MAXILOTTO N.1

Lavori di completamento della direttrice SS 77

Umbria **Ottimizzazioni delle opere**

*Relazione di confronto renderizzato
tra le diverse tipologie di intervento*

Viadotto “Le Fratte Ovest”

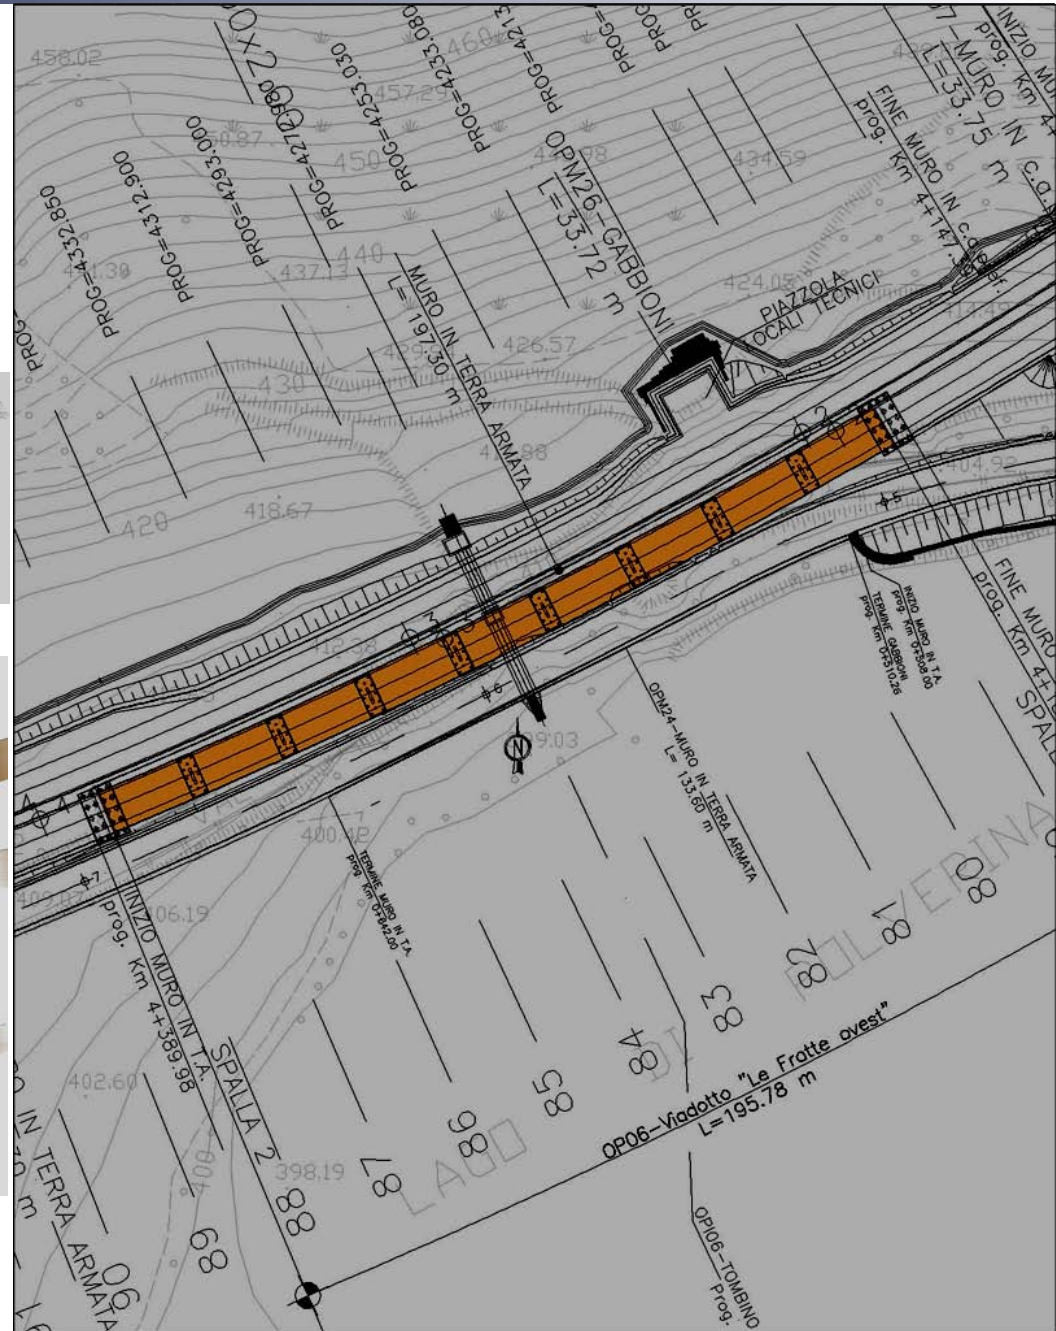
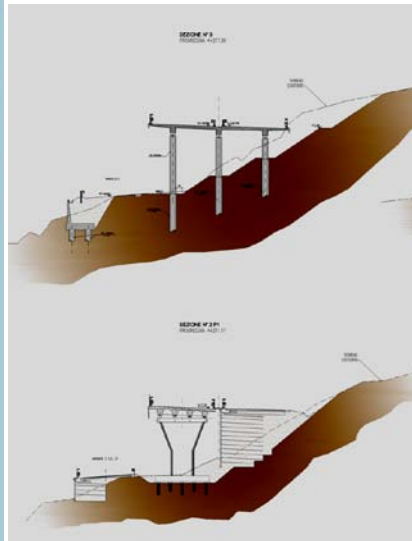
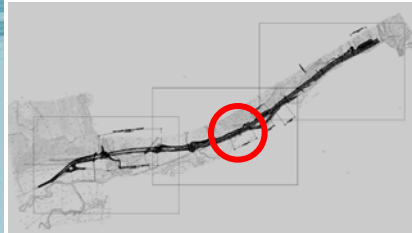
Viadotto Le fratte
Ovest :

Diversa tipologia delle pile di sostegno ed inserimento di un muro in terra armata a contenimento del versante per meglio rispondere allo schema strutturale nei confronti delle azioni sismiche

Viadotto “Le Fratte Est”

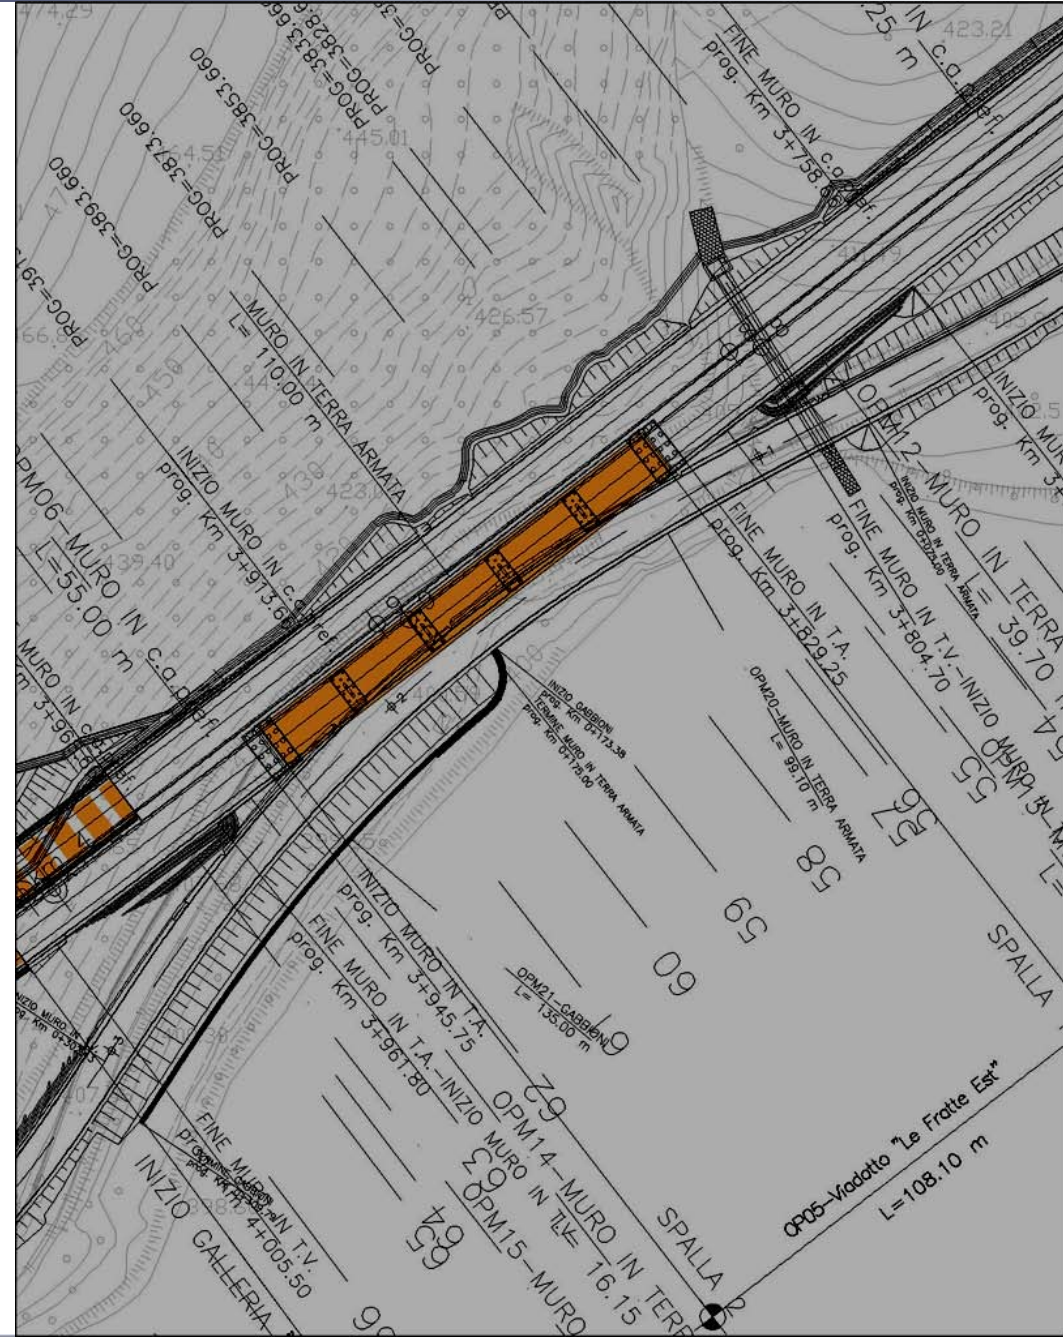
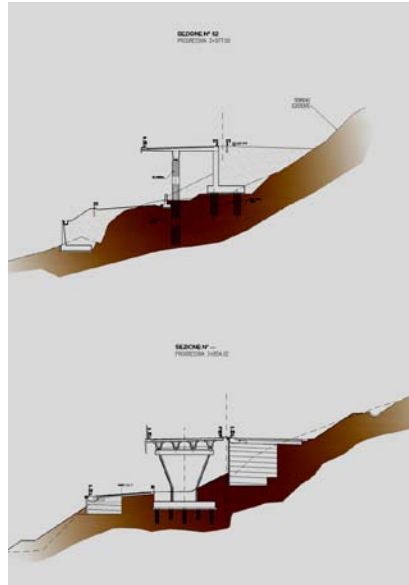
Viadotto Le fratte
Est :

Diversa tipologia delle pile di sostegno ed inserimento di un muro in terra armata a contenimento del versante per meglio rispondere allo schema strutturale nei confronti delle azioni sismiche

Galleria Artificiale Km 3+700

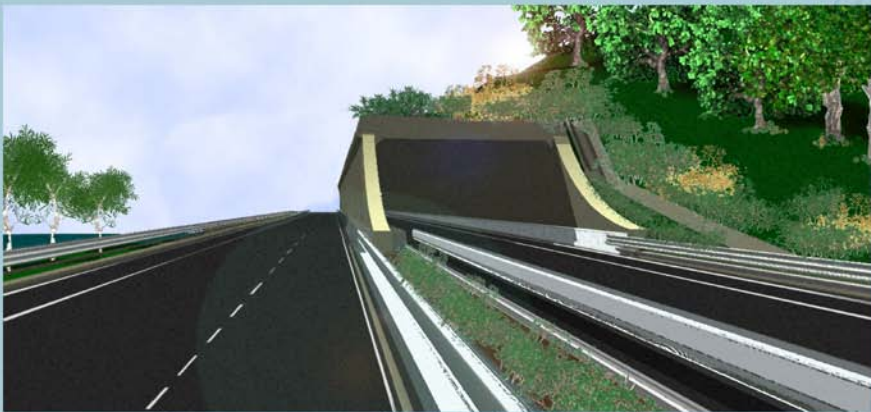
Galleria Artificiale
km. 3+700 :

Per adattamento morfologico non è necessaria la realizzazione della gallerie artificiali essendo sufficiente un muro di controripa rivestito in pietrame.

Galleria Artificiale "Colle Sentino I"

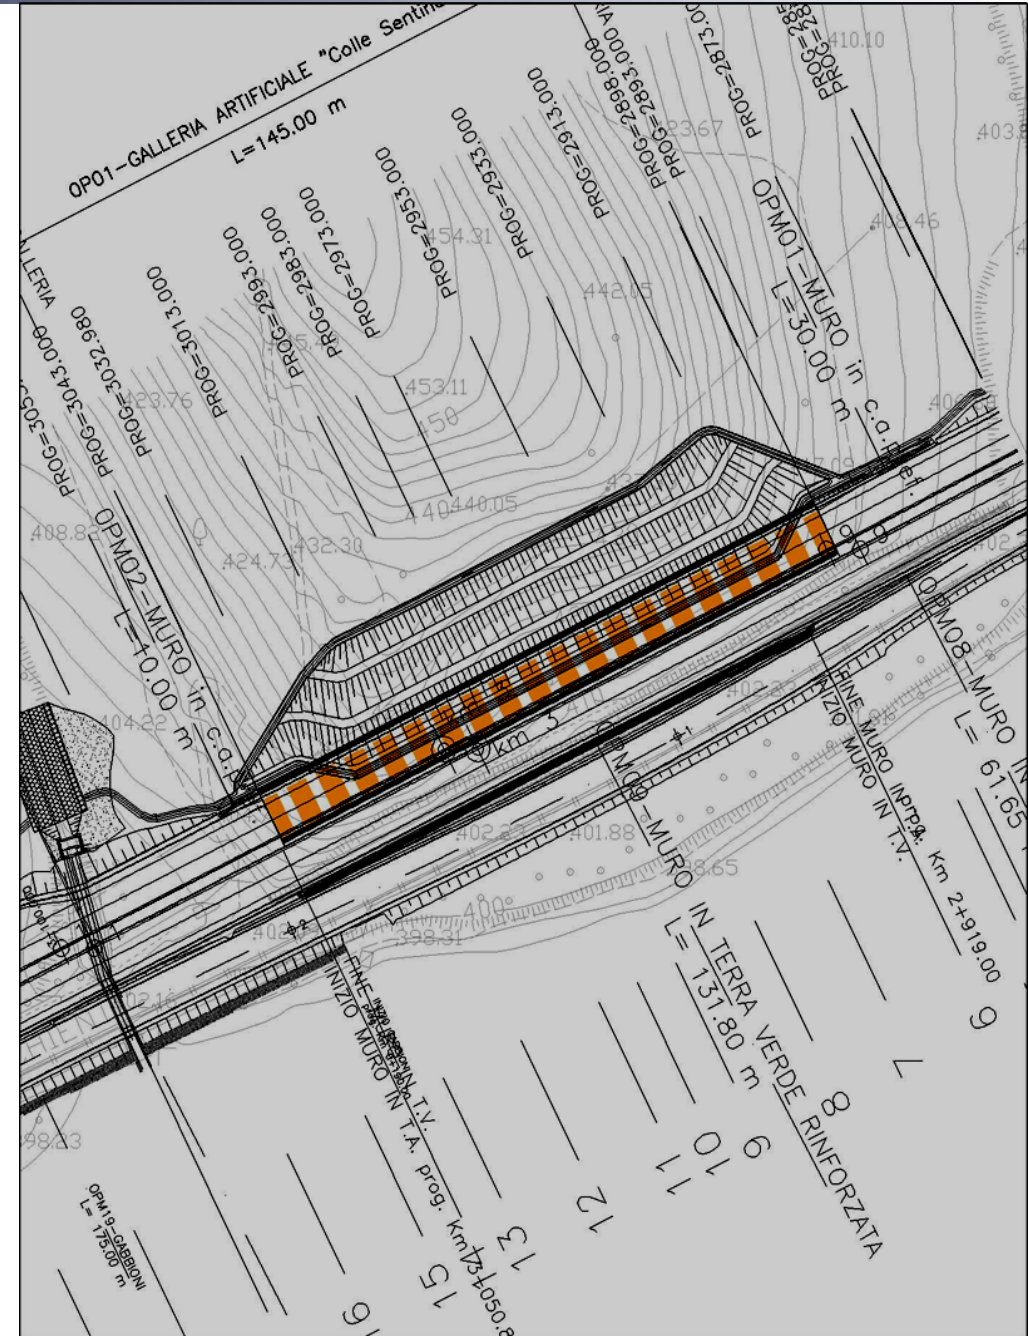
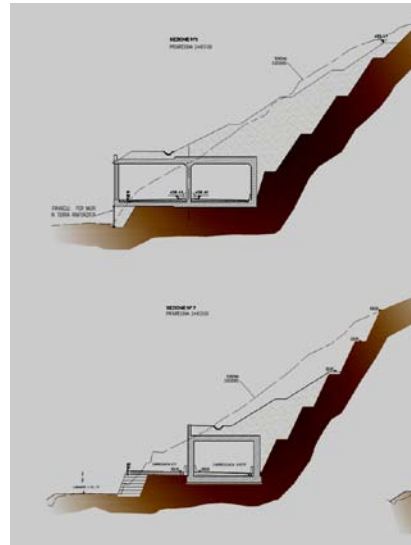
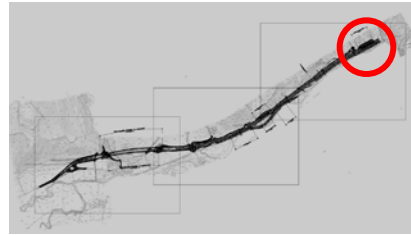
Galleria Artificiale
Colle Sentino I :

Nel progetto definitivo era prevista la doppia carreggiata in artificiale scatolare, nel progetto esecutivo si è reso necessario solo sulla carreggiata di monte e quindi a singolo scatolare.
